REQUALIFICATION DE LA RD920

enquête publique juin 2010

POSITION ANTONY A VELO

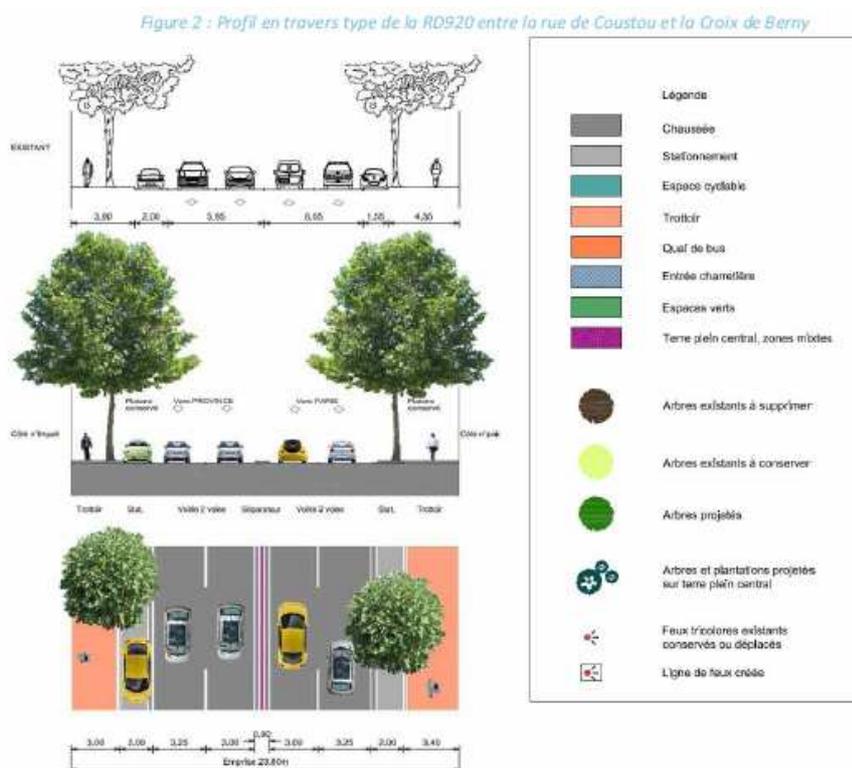
Sur un segment qui représente le quart de la longueur totale d'axe à aménager (voir plan à la fin) les cyclistes sont donc redirigés vers des itinéraires qui présentent de nombreux inconvénients :

- longueur supérieure respectivement de 37 % (branche ouest) et de 31 % (branche est) à l'itinéraire direct
- absence de desserte de l'avenue elle-même, qui comporte de nombreux commerces ; la branche est, elle, ne dessert pas de site intéressant ;
- déviations présentant des pentes plus importantes que la RD920 elle-même, surtout à l'ouest ;
- déviations empruntant des voies en zone 30 peu crédibles (par exemple rue Velpeau, av. Gabriel Péri) ; chacune ne peut être parcourue que dans un sens, compte tenu de sens interdits où la municipalité a pour l'instant exclu les doubles sens cyclables (rue Céline, av Gabriel Péri..).

Au total, les cyclistes peuvent difficilement éviter de circuler quand même sur la RD920, et le bénéfice des aménagements manque justement au niveau où il est le plus utile : au centre ville.

Antony à vélo demande que la circulation des vélos soit prévue dans de bonnes conditions sur l'ensemble de la RD920, qui est la colonne vertébrale des déplacements en banlieue sud.

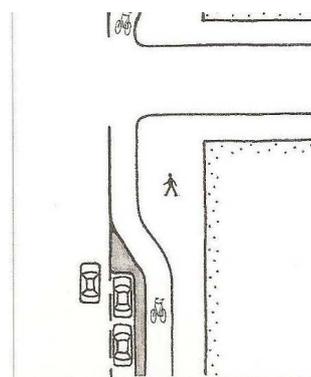
L'aménagement prévu, sur presque toute la longueur qui en bénéficie, est une **piste cyclable située entre le stationnement et le trottoir**. **Les plantations d'arbres** sépareront la piste du trottoir dans certains cas, mais elles pourront aussi se trouver entre la piste et le stationnement. La piste proposée serait teintée de jaune et séparée du trottoir par une rangée de pavés⁴.

Cette disposition comporte **des avantages** : en particulier l'impossibilité pour les automobilistes d'empiéter sur la piste. Les cyclistes sont physiquement très isolés de la circulation motorisée, ce qui sécurise les moins expérimentés. Nous souscrivons à ce choix fait par le Conseil général.

Mais cette disposition comporte des **inconvénients dont le traitement doit être précisé**.
